SB, Montage van kit met motor en tandwielhuis, 536LiHE3, 520iHE3, 2020-02

Dit bulletin is van toepassing op alle 536LiHE3 en alle 520iHE3 t/m serienummer 20200300001.

De stokheggenscharen 536LiHE3/520iHE3 hebben problemen ondervonden met de motorbeweging, waardoor de elektrische aansluitklemmen openen en vervolgens smelten door de warmte die door de toegenomen weerstand werd opgebouwd. De kit 599 20 97-01 verhelpt dit probleem doordat de motor stevig wordt vastgeschroefd. De kit bestaat uit een motor, tandwielkasthuis met roestvrijstalen lagers, elektrische kabelboom en de benodigde schroeven. Houd er rekening mee dat vet afzonderlijk moet worden besteld.

Afbeelding 1:

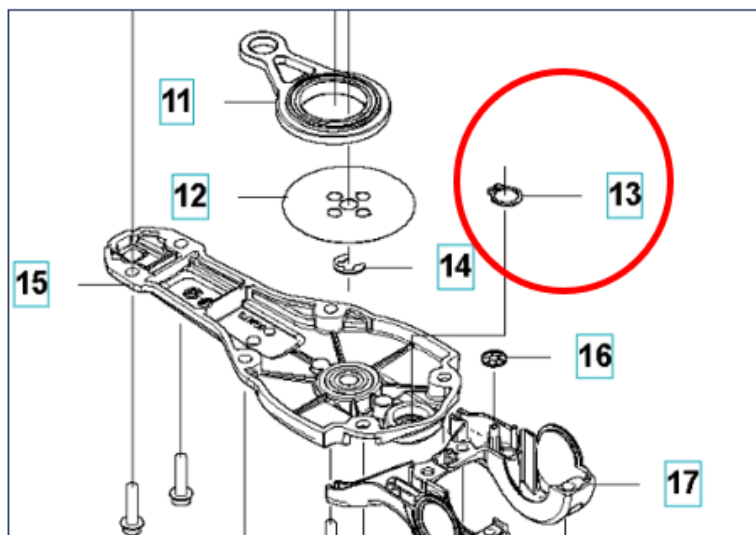
Als uw product is uitgerust met een borgveer die aan de tandheugel is bevestigd (positie 13, afbeelding 1), gooit u deze weg, omdat hij niet meer nodig is. In plaats daarvan wordt de motor met schroeven op zijn plaats gehouden.

Afbeelding 2:

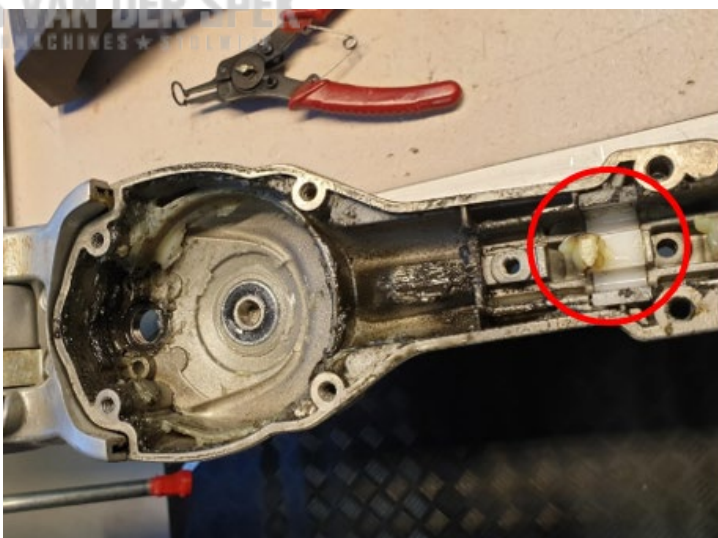
Vergeet bij het verplaatsen van de onderdelen van de tandwielkast naar het nieuwe tandwielkasthuis niet het kunststof inzetstuk (afbeelding 2), omdat dit niet in het nieuwe tandwielkasthuis is opgenomen.

Afbeelding 4: Deksel - gebruik de voorgeschreven hoeveelheid vet op elk punt

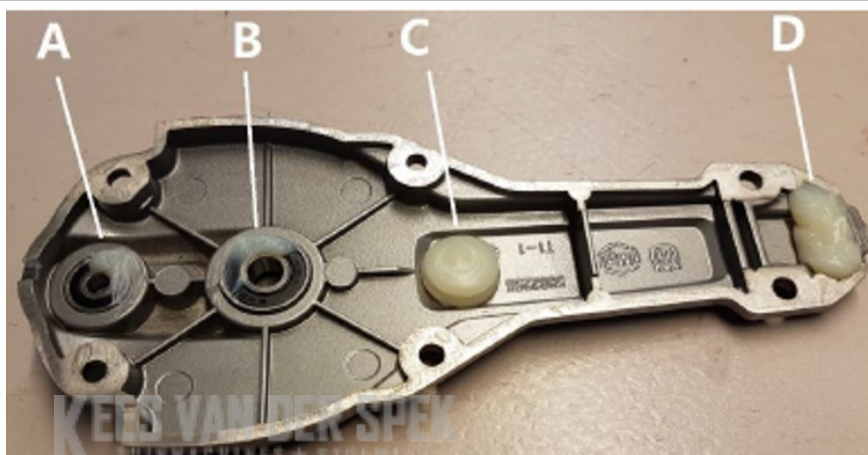
Smeer de in afbeelding 4 en 5 aangegeven punten. Breng vet aan in zowel het huis als het deksel, maar niet in de lagergaten. Gebruik nooit meer vet dan aangegeven in afbeelding 4 en 5, omdat dit de prestaties van het product en de gebruiksduur van de accu nadelig kan beïnvloeden. Gebruik alleen het vet dat in dit bulletin wordt vermeld, zie sectie *Onderdeleninformatie*.

Punt	Hoeveelheid
A	0,5 g
B	0,5 g
C	1,5 g
D	1,5 g

Afbeelding 5: Huis - gebruik de voorgeschreven hoeveelheid vet op elk punt

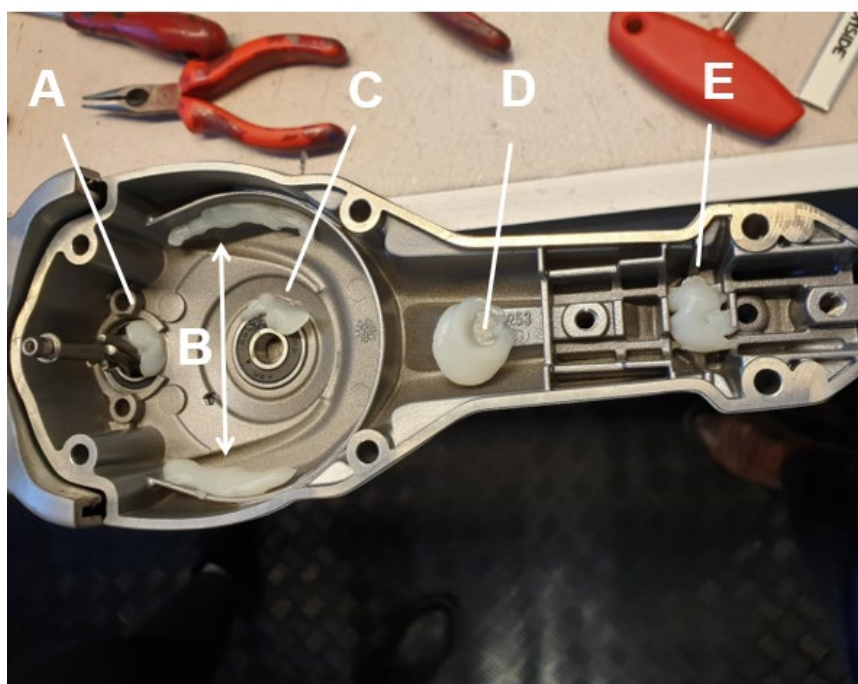
Punt	Hoeveelheid
A	0,5 g
B	1,5 g
C	0,5 g
D	1,5 g
E	1,5 g

Afbeelding 6:

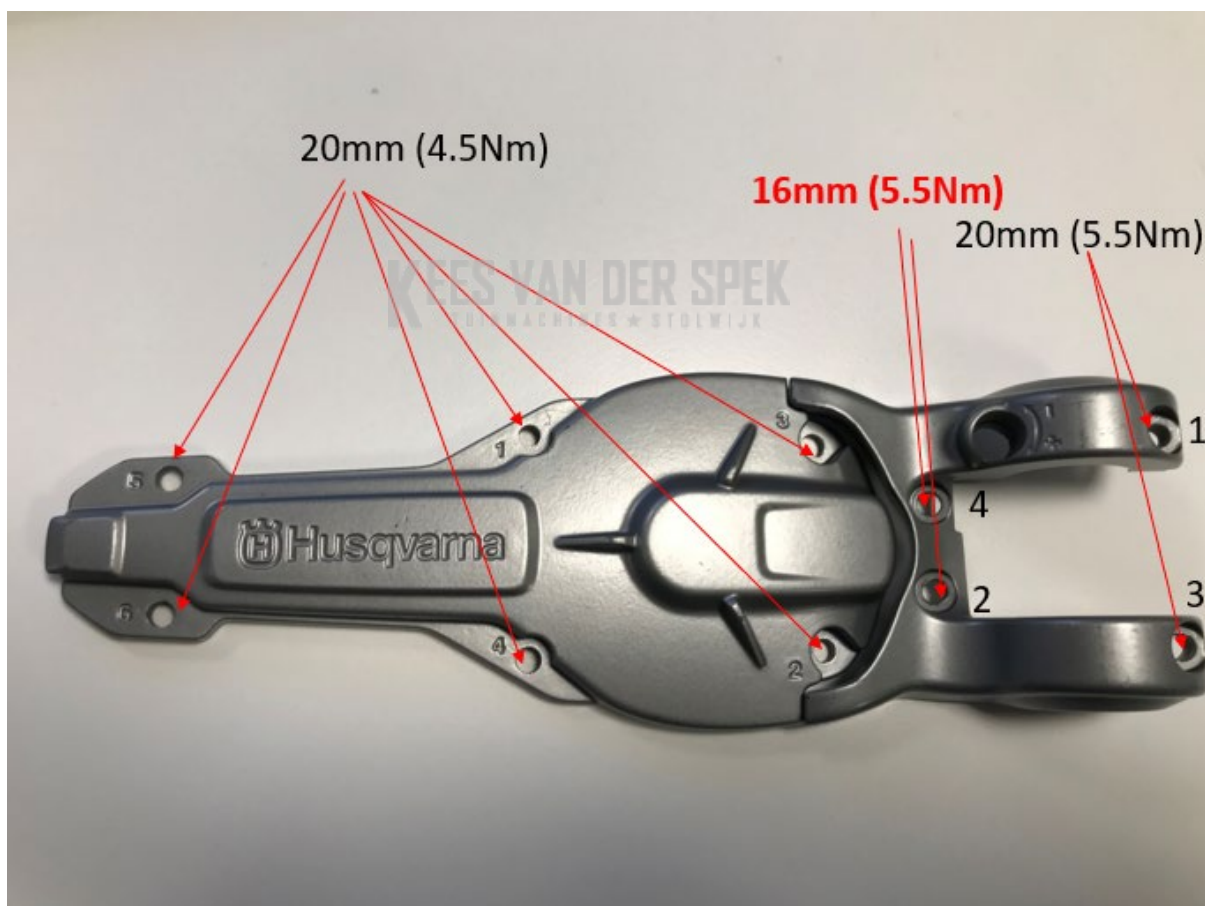
Belangrijk: Let op: twee schroeven uit de kit zijn korter (16 mm) en moeten worden aangebracht in positie 2 en 4, zoals rechts aangegeven (in rood) in afbeelding 6. Draai de schroeven kruiselings vast in de aangegeven volgorde (1-4) en met het in afbeelding 6 aangegeven koppel.

Draai bij het vastdraaien van het deksel de schroeven kruiselings vast in de volgorde van de cijfers die bij elk gat in het deksel (1-6) zijn gestanst. U hoort een ploppend geluid wanneer het lager zich in de juiste positie bevindt. Als u dit niet hoort, tikt u voorzichtig met een rubberhamer op het deksel. Wanneer u het ploppende geluid hoort, is de tandwielkast correct gemonteerd.
